# Mémoire en réponse au procès-verbal du commissaire enquêteur sur les observations du public

Enquête publique unique du 6 novembre au 7 décembre 2015

nouveau **T4** direction  
Boulingrin - Centre - Zénith

**Objet** : Remise du mémoire en réponse au procès-verbal des observations pour l'enquête publique « T4 »

Figure 1 – Accès modifié à la rue d'Ernemont

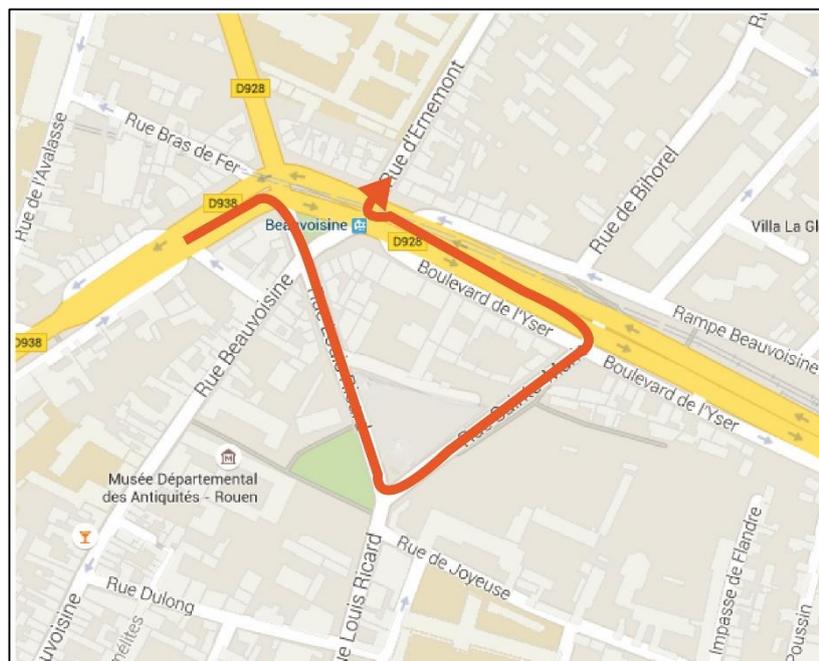
L'accès par la rue d'Ernemont aux automobilistes mais également à la ligne de bus 20 du réseau Astuce sera modifié dans le cadre du projet.

En effet, la partie sud-est de la place sera réaménagée en un espace dédié aux modes actifs et aux commerces de proximité actuellement implantés le long de la façade bâtie.

Ainsi, sur le secteur de la place Beauvoisine, un des objectifs du projet cœur de Métropole sera de piétonniser le haut de la rue Beauvoisine qui accueille l'entrée du pôle muséal des Antiquités. L'accès à la rue Beauvoisine par les automobilistes sera donc restreint hormis pour les riverains. Il leur sera possible d'accéder à la rue Beauvoisine qu'à partir de la rue Dulong qui relie la rue Louis Ricard et Beauvoisine.

Pour les usagers arrivant du boulevard de l'Yser (sens est -> ouest), la mise à double sens de la rue Sainte-Marie, qui se trouve dans le prolongement de la rue Louis Ricard sera également une alternative cohérente pour l'accès à la rue Beauvoisine par la rue Dulong.

Figure 2 – Accès modifié à la Gare SNCF

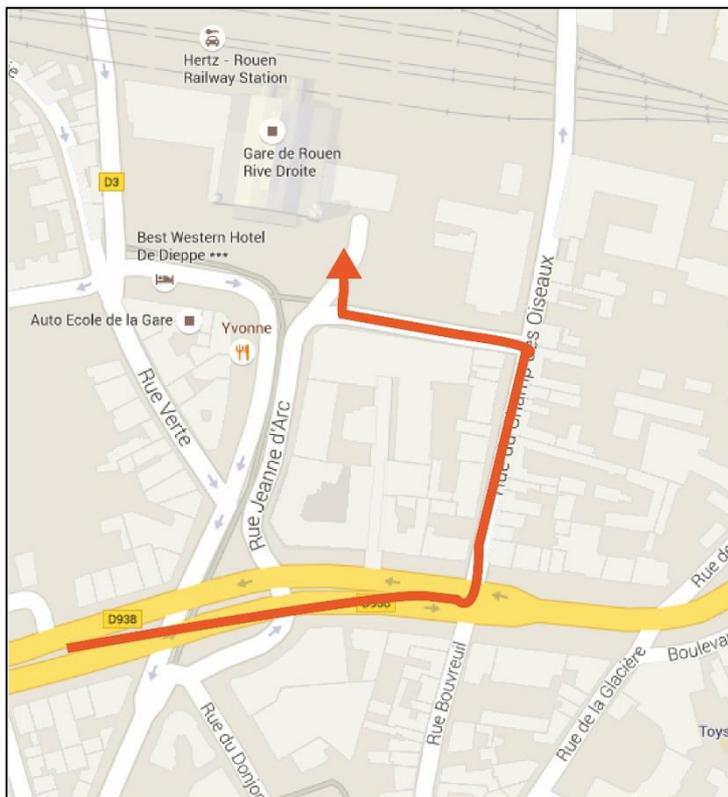
L'implantation de la station T4 nécessitant une emprise de 36m de long pour accueillir à minima deux bus articulés de 18m notamment aux heures de pointe, cela a pour conséquence de restreindre l'accès à la rue Jeanne d'Arc aux automobilistes depuis le boulevard, actuellement et notamment utilisé pour accéder au parking de la gare SNCF.

Une modification du plan local de circulation sur ce secteur a donc été prévu dans le cadre du projet T4. L'accès au parking de la gare SNCF et à la dépose minute s'opèrera, depuis le boulevard dans les deux sens (est -> ouest : en tourne-à-droite et ouest -> est : en tourne à gauche avec une voie de stockage dédiée), par la rue du Champ des Oiseaux puis par la rue de la Rochefoucauld.

Il est prévu dans le cadre de l'opération un réaménagement respectif de ces deux rues, actuellement non dimensionnées pour permettre ces mouvements.

A noter que l'accès à la rue du Champ des Oiseaux sera toujours rendu possible depuis la rue Bouvreuil.

Figure 3 – Accès modifié de la rue Anatole France

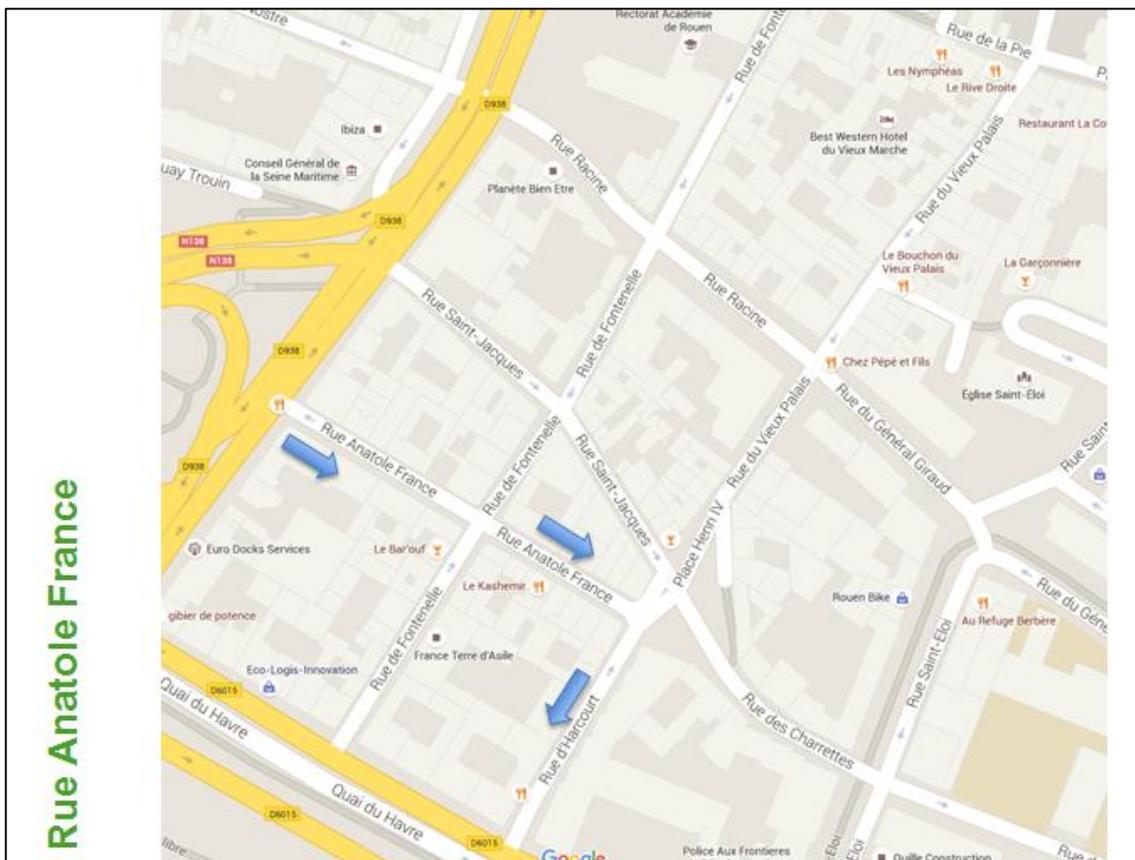
Par ailleurs, ce secteur est connecté aux quais de Seine (quai du Havre et quai Gaston Boulet), axe de déplacement Est-Ouest très utilisé par les déplacements automobiles. Enfin, ce secteur est également un point de passage obligé des transports exceptionnels du fait de leur interaction forte avec le port Autonome de Rouen.

Afin d'éviter une charge supplémentaire de la section du bas du boulevard des Belges (sens sud -> nord), notamment par les trafics entrant sur cette section en provenance des rues antagonistes, le projet T4 prévoit d'inverser le sens de circulation de la rue Anatole France. L'accès au boulevard des Belges pourra s'effectuer en conséquence via la rue de Fontenelle puis la rue Racine. L'accès aux quais de Seine pourra s'effectuer par la rue d'Harcourt. (voir plan ci-dessous)
